การตรวจสอบสภาพฝายและแนวทางแก้ไขปรับปรุงเพื่อเพิ่มประสิทธิภาพฝาย ในพื้นที่จังหวัดเชียงราย

รหัสฝายที่ : WCR050300103

ชื่อฝาย : นายคำตัน สูงใหญ่ ชื่อลำน้ำ : ห้วยโป่งแดง ลำน้ำสาขาของ : ประเภทลำน้ำ : แม่น้ำสาขา วันที่สำรวจ : 17 เม.ย. 64
 หมู่บ้าน : หมู่ที่ 1 นิคมแม่ลาว ตำบล : ธารทอง อำเภอ : พาน จังหวัด : เชียงราย
 ก่อสร้าง เมื่อปี พ.ศ. : 2559 อายุฝาย : 5 หน่วยงานรับผิดชอบ : อบต.ธารทอง ออกแบบเอง

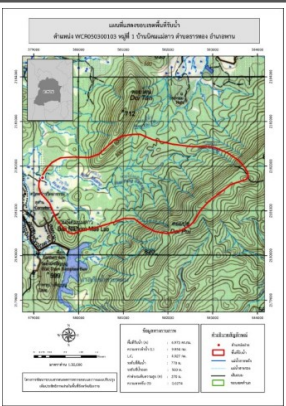
สภาพฝายของแต่ละองค์ประกอบ (Element)			
1. ส่วนป้องกันเหนือน้ำ : ไม่มี	ไม่มีตะกอน	2. ส่วนเหนือน้ำ : <input type="checkbox"/> ดี <input checked="" type="checkbox"/> ค่อนข้างดี <input type="checkbox"/> ปานกลาง <input type="checkbox"/> ทรุดโทรม	ตะกอนมีน้อย

3. ส่วนควบคุมน้ำ : <input type="checkbox"/> ดี <input checked="" type="checkbox"/> ค่อนข้างดี <input type="checkbox"/> ปานกลาง <input type="checkbox"/> ทรุดโทรม		4. ส่วนท้ายน้ำ : <input type="checkbox"/> ดี <input type="checkbox"/> ค่อนข้างดี <input checked="" type="checkbox"/> ปานกลาง <input type="checkbox"/> ทรุดโทรม	ไม่มีตะกอน

พื้นที่รับน้ำของฝายและข้อมูลประกอบ	สภาพโดยรวมของฝายและแนวทางแก้ไขปรับปรุงเบื้องต้น
 <p>ข้อมูลพื้นที่รับน้ำของฝาย</p> <p>A = 6.973 ตารางกิโลเมตร</p> <p>L = 9.854 กิโลเมตร</p> <p>LC = 4.927 กิโลเมตร</p> <p>H = 270 เมตร</p> <p>s = 0.027</p> <p>c = 0.1</p> <p>I = 35 มิลลิเมตร/ชั่วโมง</p> <p>Return period = 20 ปี</p> <p>อัตราการไหลสูงสุด = 6.785 ลบ.ม./วินาที</p>	<p>สภาพโดยรวมของฝาย</p> <p>ถูกกัดเซาะทั้งได้รับความเสียหายค่อนข้างมาก</p> <p>แนวทางแก้ไขปรับปรุงเบื้องต้น</p> <p>ควรรื้อถอน และก่อสร้างใหม่ให้สามารถรองรับปริมาณน้ำสูงสุดได้</p>
